BIULETYN Nr	9-2006		
	DATA WPROWADZENIA	2006		
	MODEL CIĄGNIKA	Pronar 82SA

## MODERNIZACJA ZAWORU ZWROTNEGO DO WOM-u W CIĄGNIKACH PRONAR 82SA

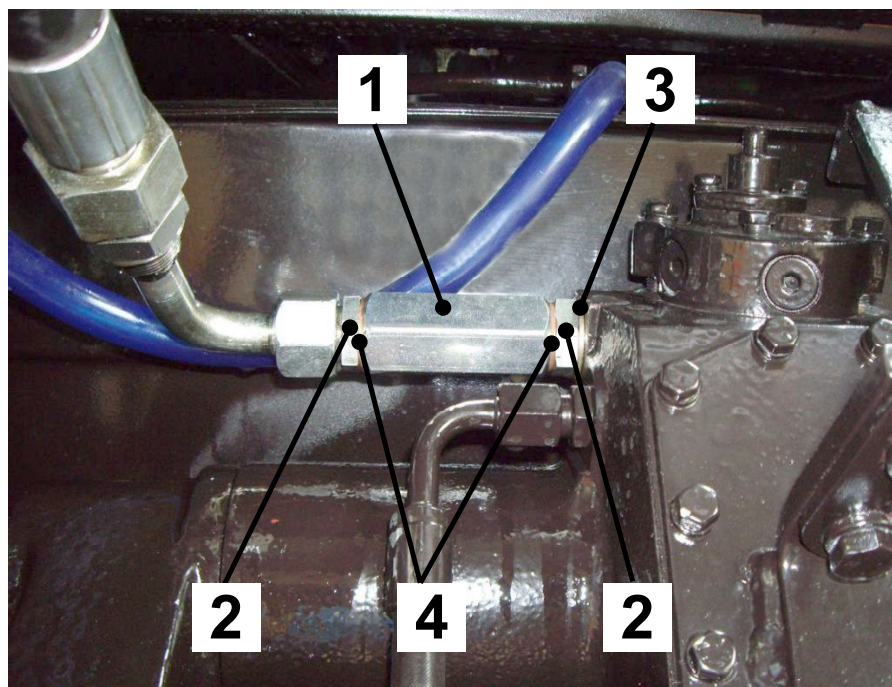
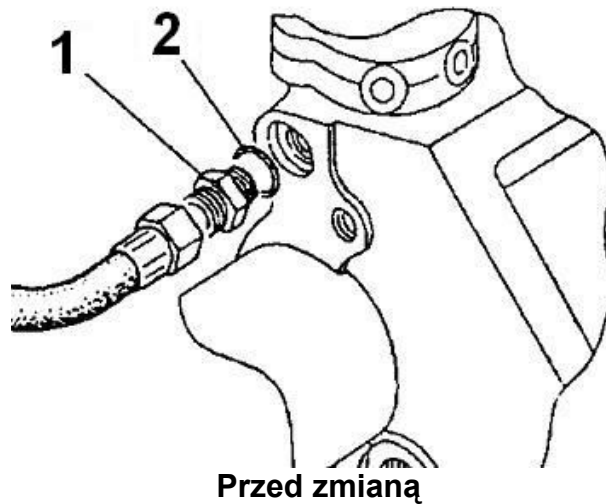
W celu zwiększenia przenoszonego momentu obrotowego przez sprzęgło WOM przy minimalnych obrotach wału korbowego silnika, wprowadza się zamiast króćca z zaworem 820-4635150, zawór zwrotny ZZ320-10D.

Przed zmianą			Po zmianie			Nazwa
Lp.	Nr katalogowy	Ilość	Lp.	Nr katalogowy	Ilość	
1	820-4635150 króciec z zaworem	1	1	ZZ320-10D	1	Zawór zwrotny (C)
2	021-024-19-1-4 pierścień oring	2	2	49RPN-04.00.04	2	Korpus złączki (C)
			3	32x24,7x2 PPM24	1	Podkładka gumowo- metalowa (C)
			4	30x22x2 PPM22	2	Podkładka gumowo- metalowa (C)
